RELATÓRIO DE FISCALIZAÇÃO N. 1653/2026

Fiscalização Sob Demanda Direta por meio de solicitação do Executivo Municipal quanto à repavimentação inadequada de vias públicas no município de Antônio Prado/RS.

Figura 1. Irregularidades na recomposição da pavimentação na Av. Valdomiro Bochese, bairro Centro.

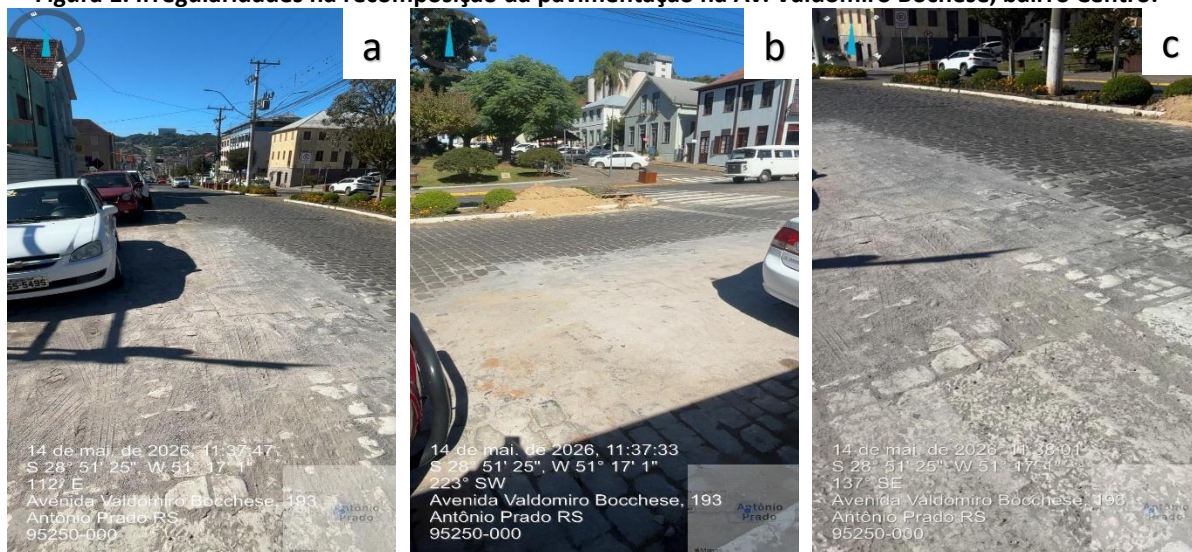
No ponto 1, localizado na Av. Valdomiro Bochese, bairro Centro, constatou-se durante a fiscalização realizada que a recomposição da pavimentação em paralelepípedo não foi executada pela prestadora de serviço em conformidade com a existente anteriormente no local, após intervenção realizada pela prestadora.

Observou-se irregularidade no reassentamento das peças, presença de desníveis e acabamento inadequado da superfície pavimentada, indicando que a recomposição não restabeleceu as condições originais da via. Ressalta-se que, após intervenções em vias públicas, a prestadora deve assegurar a adequada recomposição do pavimento, garantindo nivelamento, estabilidade, durabilidade e segurança viária. As Figuras 1a, 1b e 1c apresentam registros fotográficos do ponto fiscalizado.

A partir da fiscalização realizada, foram emitidas 02 NCs relacionadas às inconformidades observadas na recomposição do pavimento após intervenções executadas pela prestadora. Desta forma, a prestadora deverá adotar as medidas necessárias para promover a adequada recomposição da pavimentação nos trechos afetados.

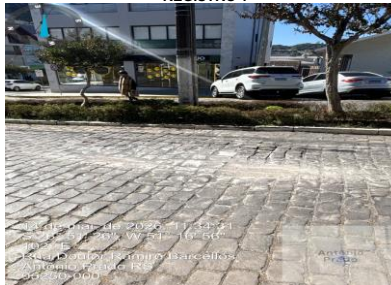
NC	CÓDIGO DA NC	UNIDADE	Pavimentação
2	-	CONSTATAÇÃO	Deformidades na pavimentação e desnível na via.
GRUPO	PRAZO	NÃO CONFORMIDADE	Pavimentação inadequada após intervenção na Rede de Esgotamento Sanitário.
2	60 dias	OBSERVAÇÃO	R. Waldemar Mansueto Graziotin – Centro. Coordenadas: 28°51'26"S / 51°16'56"W
